Banco Central de Nicaragua

RESPUESTAS A CONSULTAS LICITACIÓN PÚBLICA No. BCN-02-52-25 “SUMINISTRO E INSTALACIÓN DE SISTEMA DE PURIFICACIÓN DE AIRE”

La Gerencia de Adquisiciones (GAD), del Banco Central de Nicaragua (BCN), informa a las personas proveedoras, que se está procediendo a responder las consultas formuladas durante la primera y segunda visita de campo, así como aquellas realizadas en la Reunión de Homologación y las recibidas por medio de correo electrónico, relacionadas con el Pliego de Bases y Condiciones (PBC) de la modalidad de **Licitación Pública No. BCN-02-52-25, “Suministro e instalación de sistema de purificación de aire”**. Al efecto se procede de conformidad a lo establecido en el artículo 78 del Decreto Presidencial No. 07-2025, Reglamento a la Ley No. 1238, “Ley de Contrataciones Administrativas del Estado”, a continuación, se detallan:

Listado de desinstalación de ductos

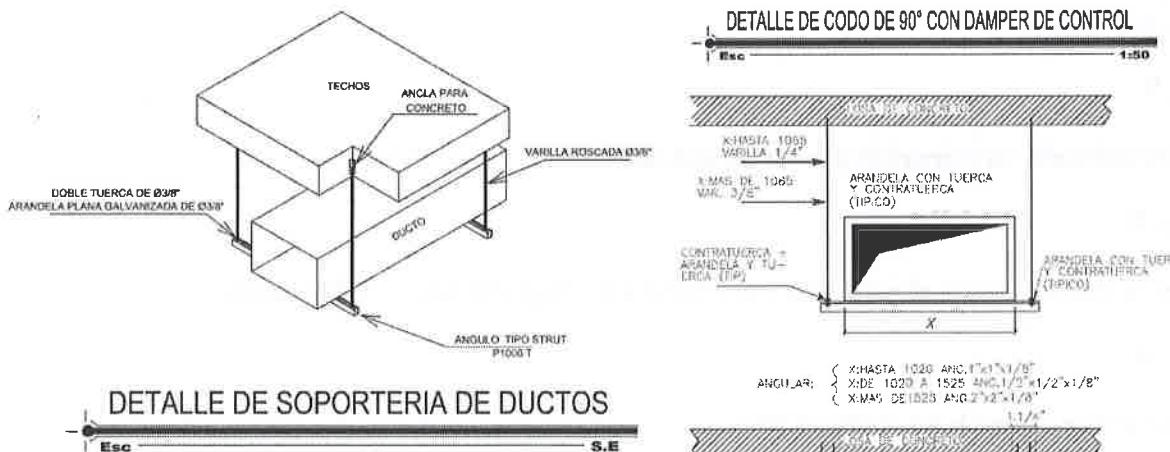
¿En el piso de arriba hay un sistema de ductos?

Desinstalación e instalación de ductos:

Sistema de climatización	Ducto de ventilación (ml)	Tubo negro pesado de 4" (ml)
UMA-1	40 ml	24 ml
UMA-2	50 ml	24 ml
UMA-3	70 ml	4 ml
UMA-4	80 ml	4 ml

Por otro lado, el contratista deberá proceder, a desinstalar los ductos que están conectados actualmente a la unidad de climatización existente y botarlos en un basurero municipal autorizado o bien trasladar los desechos al lugar indicado por el equipo del BCN. En caso de que la cantidad de ductos a desinstalar sea superior, el contratista deberá proceder a su desinstalación asumiendo los costos.

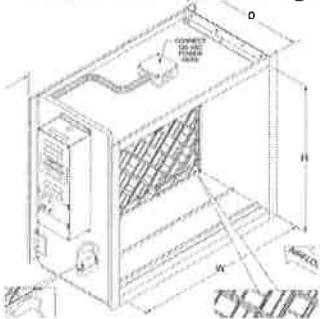
En la página 51, indica la instalación de bomba periférica para drenaje, ¿este equipo ya cuenta con su alimentación eléctrica?

Conforme se indica en la Pág. No. 51 del PBC: Para el drenaje de los equipos, el contratista deberá suministrar e instalar sistema de drenaje con bombas de agua periféricas con sensor automatizado, incluyendo todos los accesorios y conexiones requeridos para su funcionamiento. El contratista debe realizar una instalación completa incluyendo la instalación eléctrica.

Puertas para filtros (UMA-1, UMA-3 y UMA-4):

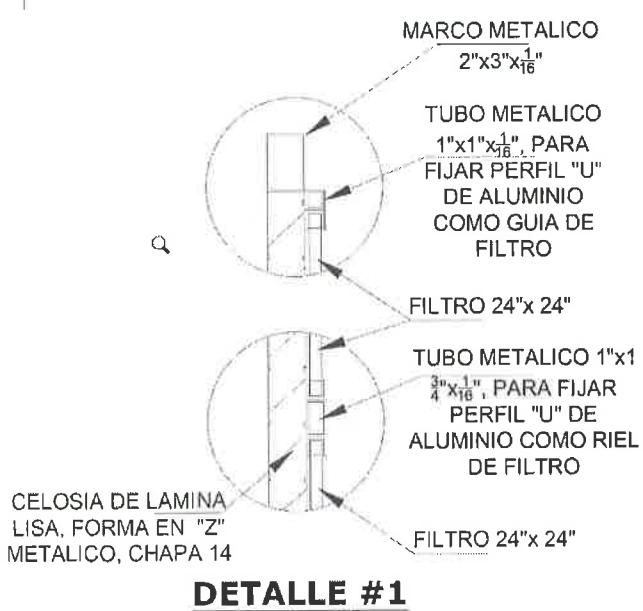
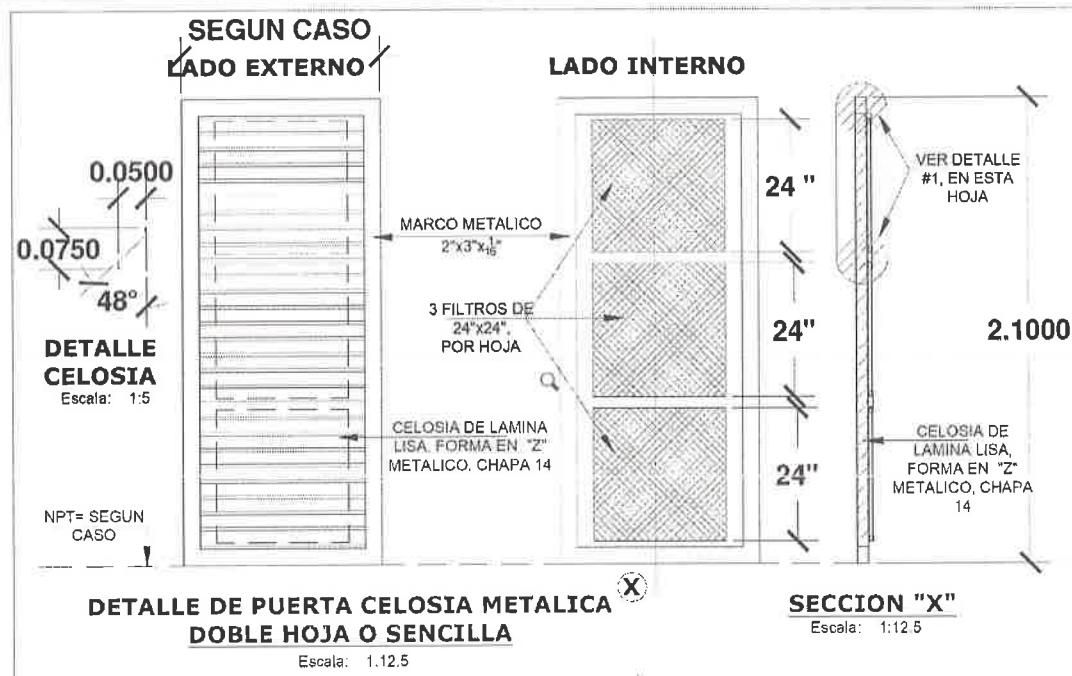
En el ítem 8, muestra "suministro e instalación de puerta para filtro", ¿podrán indicar especificaciones del requerimiento?

El contratista procederá a la desinstalación de las 2 puertas existentes. En todos los cuartos Plenum se debe instalar una puerta metálica doble hoja de celosía con las dimensiones requeridas conforme condiciones a verificar en sitio y con las especificaciones mostradas en el plano AA-6 DETALLES VARIOS. En dichas puertas se debe colocar los 3 filtros de Carbón Activado de 24"x24" (pulgadas) por hoja, con su sistema de rieles autoportantes el cual debe ser suministrado e instalado por el Contratista.

El contratista garantizará que la puerta sea instalada de forma firme y segura en la pared existente, realizando desinstalación de puerta existente y realizando su traslado con el supervisor del BCN lo indique.

En el caso de la puerta a instalar en el cuarto plenum nuevo, los elementos de soporte de la puerta, deberán ser fijados de piso a techo, para garantizar su estabilidad.
